府民公募型整備事業 ( **府民提案型** < 既要望 > )

審査番号	1	写真	
交通安全施設	信号機 (新設・定周期式)	①	②
所在地	綾部市青野町西馬場下38-1先 市道青野豊里線市道青野井倉線交差点	③	④
現在の状況	<ul style="list-style-type: none"> <li>交通規制 交差点図面に記入のとおり</li> <li>付近の環境 周辺は住宅・事業所等があり、要望交差点南西にはJR綾部駅がある。</li> </ul>		
要望内容	南北道路の市道青野豊里線は拡幅され、交通量の増加が見込まれる。東西道路の市道青野井倉線との交差点は見通しも悪く危険。付近住宅も完成し、子供の通学路になっている。既に事故も発生しており信号機の設置を要望 (受付番号2)		
位置図		<p>交差点図面</p>	
対応案	提案交差点では、市道青野豊里線の全線拡幅工事が5月15日に完成したが、その後の交通実態を調査した上で、信号機の必要性を検討することとするため、今回は実施しない。

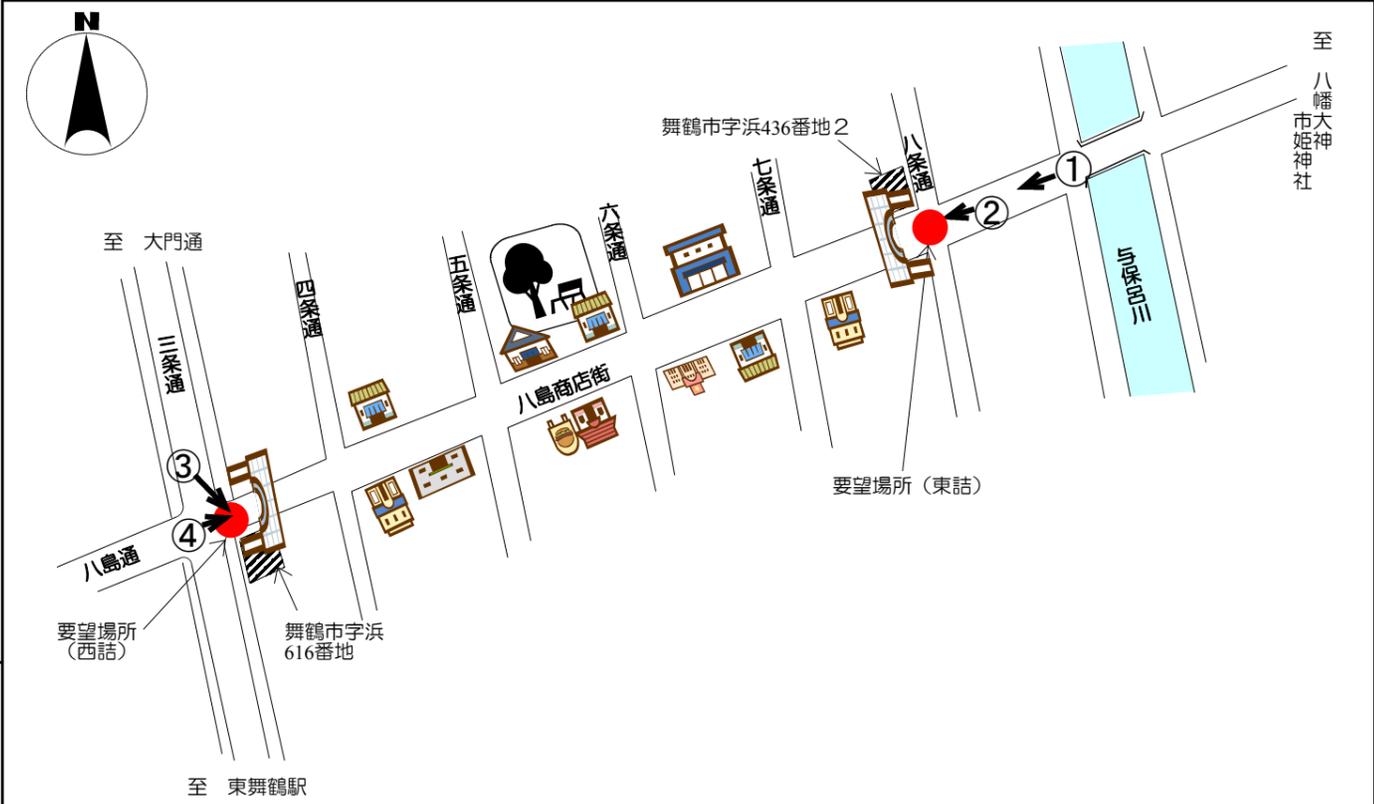
審査番号	20	写真	
交通安全施設	横断歩道	① 	② 
所在地	京都府福知山市かしの木台5丁目地内		
現在の状況	提案交差点は、福知山市立修斉小学校の通学路に指定されており、西詰に同小学校学童の横断実態がある。		
要望内容	交差点西詰への横断歩道の設置。 (受付番号82)		
位置図		③ 	④ 
		<p>交差点図面</p> 	
対応案	実施する。
